ITINERARIO NAPOLI - BARI RADDOPPIO TRATTA APICE - ORSARA I LOTTO FUNZIONALE APICE - HIRPINIA

GN00 - GENERALE
USCITE/ACCESSI DI EMERGENZA E INNESTI SU LINEA
ELABORATI GENERALI
Relazione tecnica generale

4 COMMENTI DI DETTAGLIO DEL RAPPORTO DI VERIFICA DI CONFORMITA' DELLA PROGETTAZIONE

Figura 5-1 . Layout geometrico-funzionale innesti finestre di accesso pedonali su galleria di linea

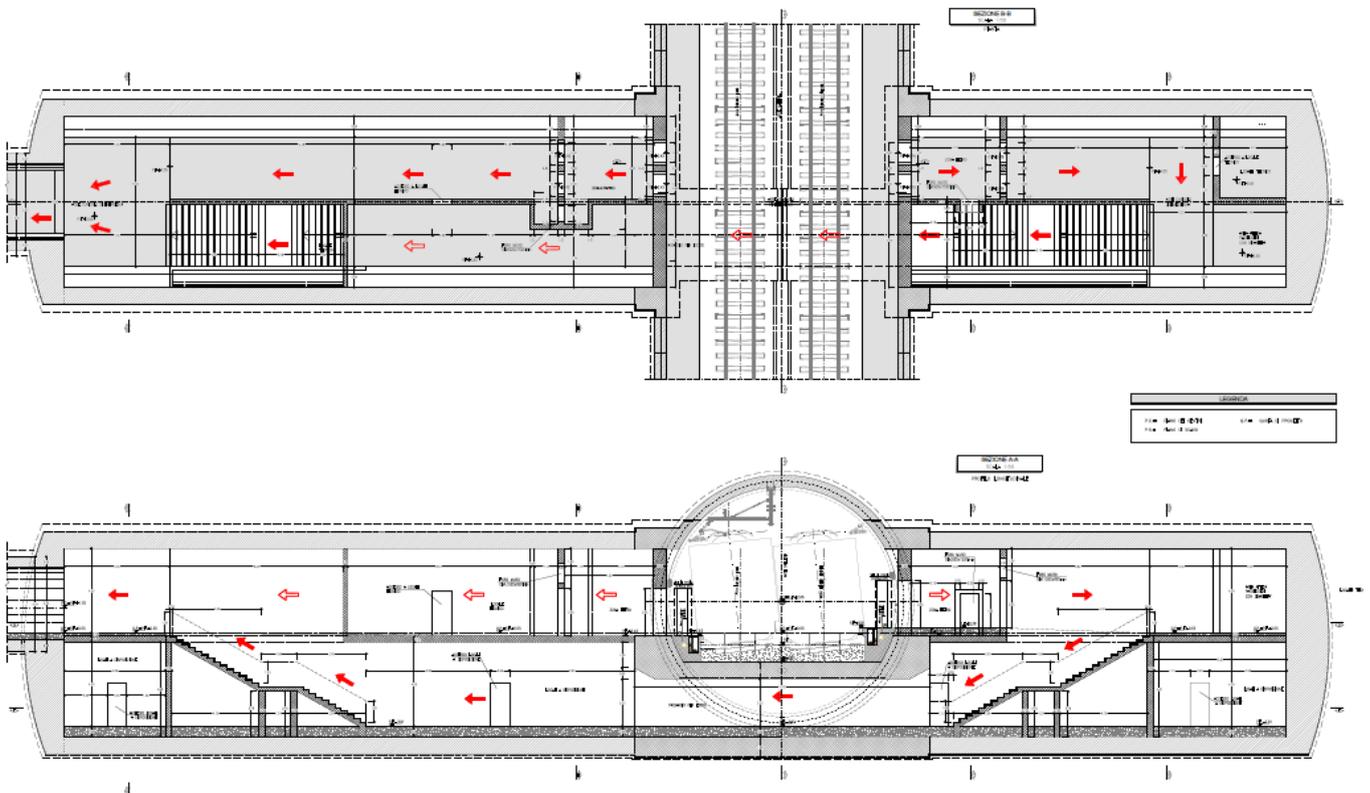
Dimensioni percorsi di esodo: *le soluzioni proposte rispettano la larghezza minima, pari a 3m, e l'altezza minima, pari a 2,25m, dei percorsi di esodo. Il sottopasso presenta un'altezza di 2,25m anziché 3,00m come nella soluzione di PD. Tale maggiore altezza nella soluzione di PD era stata prevista per il passaggio cavi e per l'inserimento dell'impianto di illuminazione garantendo comunque l'altezza utile di 2,25m. È necessario eseguire le opportune verifiche a riguardo.*

Lunghezza dei percorsi di esodo: *nelle soluzioni proposte gli accessi ai cameroni di manovra o alle finestre/cunicoli pedonali risultano più lontani dalla galleria di linea rispetto alla soluzione di PD. Tale modifica di layout comporta inevitabilmente la necessità di modificare il tracciato planimetrico, oltre che altimetrico delle finestre e dei cunicoli paralleli. Prendendo atto di quanto dichiarato in relazione, tali modifiche dovrebbero consentire di lasciare inalterata la lunghezza complessiva dei percorsi di esodo (mediante accorciamento della lunghezza delle finestre). Il materiale fornito non consente, tuttavia, di eseguire tale controllo. Si evidenzia d'altra parte che l'eventuale accorciamento delle finestre volto a lasciare inalterate le lunghezze dei percorsi di esodo, comporta un aumento della pendenza delle finestre stesse; tale incremento, ancora più marcato per la configurazione tipo con piano finestra a livello del sottopasso, risulta critico per quelle finestre che presentano già una pendenza limite del 14%. È necessario eseguire le opportune verifiche sulla pendenza e fornire evidenza che le nuove soluzioni non comportino un aumento della lunghezza complessiva dei percorsi di esodo.*

Esodo per persone disabili: *la configurazione tipo con piano finestra a livello del sottopasso presenta una rampa di scale per entrambi i percorsi di esodo sia dal marciapiede attiguo, che da quello sul lato opposto all'uscita di emergenza. La configurazione tipo con piano finestra a livello marciapiede di linea consente di non avere rampe almeno per l'esodo dal lato dell'uscita di emergenza. Si chiede di valutare tale aspetto.*

Accesso alle uscite di emergenza e zona filtro: *per entrambe le soluzioni proposte l'accesso dai marciapiedi di linea alla via di esodo è garantito da 3 porte per le uscite di emergenza carrabili e da 2 porte per le uscite di emergenza pedonali. Oltre le suddette porte è presente la zona filtro. Per le uscite carrabili la larghezza e la lunghezza della zona filtro sono in linea con la soluzione di PD. Per le uscite pedonali, invece, la larghezza risulta inferiore (3,00m zona filtro lato finestra e 3,20m zona filtro lato opposto contro i 3,39m previsti nella soluzione di PD). A riguardo si fa notare che la*

larghezza prevista in PD tiene conto non solo delle 2 porte di larghezza utile pari a 0,9m ma anche dell'ingombro del telaio e della struttura portante delle porte, oltre che di un adeguato setto in c.a. tra queste necessario per fini strutturali. Si chiede di verificare tale aspetto. Infine, non essendo stati forniti dettagli in merito, si resta in attesa degli specifici elaborati di progetto esecutivo per considerazioni sugli aspetti strutturali e realizzativi delle soluzioni proposte. Resta inteso che la proposta in esame potrà considerarsi accettabile a condizione che non abbia impatti su tempi e costi.

Risposta: E' stato elaborato nuovo tipologico innesto che presenta altezza maggiorata del cunicolo pedonale sotto il piano binari.

Risposta: gli sviluppi progettuali successivi all'emissione della Relazione di Sistema hanno riguardato la ridefinizione dei tracciati delle finestre pedonali e carrabili per rispondere a specifiche esigenze dettate dalla logistica di cantiere. Si è inoltre individuata come soluzione progettuale esecutiva degli innesti quella che presenta arrivo della finestra in quota con il marciapiede. Considerato quanto sopra, l'elaborazione dei tracciati è stata condotta con l'obiettivo di non incrementare la lunghezza dei percorsi di esodo del Progetto Definitivo. L'arrivo della finestra a quota marciapiede consente inoltre di mantenere la stessa pendenza delle finestre (minimo incremento connesso all'allontanamento dell'innesto finestra su galleria laterale rispetto alla sede ferroviaria).

Risposta: negli sviluppi progettuali, come già evidenziato nella risposta precedente, si individuata come soluzione progettuale esecutiva degli innesti quella che presenta arrivo della finestra in quota con il marciapiede, ovvero la configurazione equivalente a quella del Progetto Definitivo.

Risposta: negli sviluppi progettuali, come già evidenziato nella risposta precedente, si è recepita l'indicazione relativa all'ingombro dei telai delle porte.
